大飯発電所3, 4号機

火災感知器増設に係る設計及び工事計画認可申請 のコメント回答について

関西電力株式会社

2020年9月24日

原子炉格納容器内のイメージ

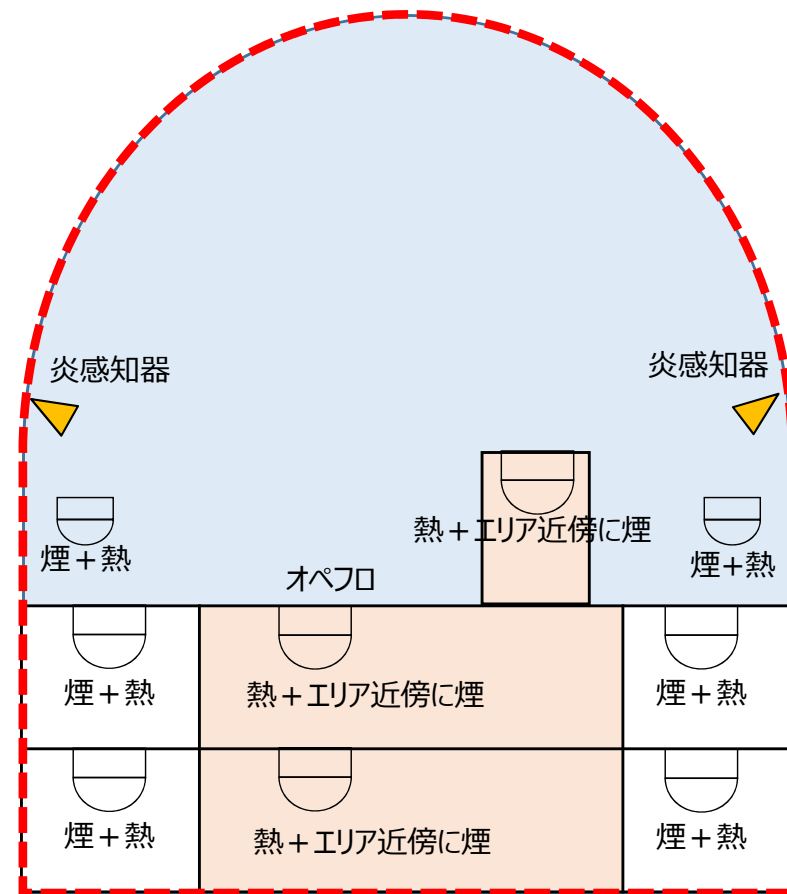
No.	コメント内容	章(頁)
1	許可整合の資料について、記載内容を見直し改めて説明すること	Ⅱ(3~15)
2	火災防護審査基準改定後の2.2.1(1)①についても適合性について説明すること	Ⅲ(16、17)
3	消防設備士の品質プロセスへの関与について説明すること	Ⅳ(18、19)
4	高線量エリアについて、入口で検知することでも早期感知が可能であることを説明すること	—
5	海水管トンネルエリア及びCV高天井エリアについて、消防法と同等であることを説明すること	—

- ✓ 設置許可（添付八）では、各火災区画に対して異なる種類の火災感知器を設置する方針を記載しているのに対し、今回の設工認では、感知器BF要求に対応する観点から、各火災区画を更に細分化した区画（以下、感知区画という。）を設定し、各々の環境条件や火災の性質を考慮した感知器設計を実施している。⇒参考 1
- ✓ **今回の申請では、各火災区域又は火災区画に対する設計方針について、設置許可から変更していないが、一部の感知区画に対する設計方針を追加で記載するにあたり、「火災区域又は火災区画」と「感知区画」のどちらの設計方針の識別が不十分であったため、基本設計方針の記載を見直すこととする。**

高天井エリアは、前回審査会合での議論を踏まえ、アナログ式の煙／熱感知器を追加し、炎感知器を自主設備から申請対象設備に変更する。

基本設計方針について、設置許可を踏襲して各火災区域又は火災区画に対する設計方針を記載した上で、感知区画の設計方針を識別できるように記載を見直す。
